ALCALDÍA MAYOR DE BOGOTÁ D.C. Fondo Prevención y Atención Emergencias	CONCEPTO TÉCNICO SOBRE NECESIDAD DE ESTUDIOS DETALLADOS DE AMENAZA Y RIESGO POR FENOMENOS DE REMOCIÓN EN MASA DENTRO DEL TRÁMITE DE LICENCIA URBANÍSTICA	Código:	GPR-FT-10
		Versión:	04
		Fecha de revisión:	21/06/2011

1.1 CONCEPTO TÉCNICO No. CT:	6461
1.2 ÁREA:	Técnica y de Gestión
1.3 COORDINACIÓN:	Investigación y Desarrollo
1.4 REFERENCIA CRUZADA RADICADO FOPAE:	2012ER7739
1.5 RESPUESTA OFICIAL No.	RO-55990

2.1 SOLICITANTE:	CURADURÍA URBANA No. 4
2.2 PROYECTO:	Vivienda
2.3 LOCALIDAD:	5. Usme
2.4 UPZ:	52 La Flora
2.5 BARRIO O SECTOR CATASTRAL:	La Esperanza Desarrollo La Cabaña
2.6 DIRECCIÓN:	Carrera 15 A Este No. 76 C-08 Sur
2.7 CHIP:	AAA0144YWFZ
2.8 MANZANA CATASTRAL:	11
2.9 PREDIO CATASTRAL:	7
2.10 ÁREA (Ha):	0.0162(*)
2.11 FECHA DE VISITA:	Mayo 14 de 2012

Fotografía No. 2. Vista del sector sobre la Carrera 15 A Este, se observa el estado de las vías sin pavimentar y la carencia de obras complementarias para el manejo de aguas de escorrentía.

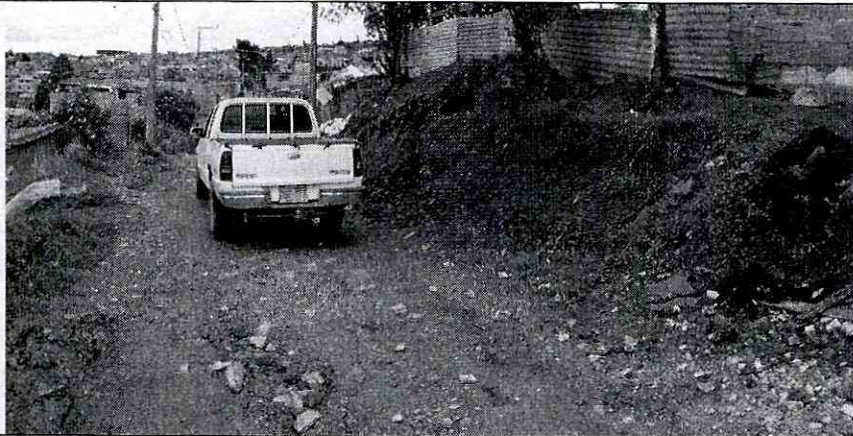
La zona donde se busca desarrollar el proyecto corresponde con uso de suelo urbano con edificaciones de tipo residencial. Es un sector no consolidado con densidad de construcción baja, y vías sin pavimentar, sin manejo adecuado de aguas de escorrentía superficial, en pendiente del terreno media a baja (Ver Fotografía No. 2 y 3).

Fotografía No. 3. Vista del sector sobre la Calle 76 C Sur, se observa el estado de las vías sin pavimentar y la carencia de obras complementarias para el manejo de aguas de escorrentía.
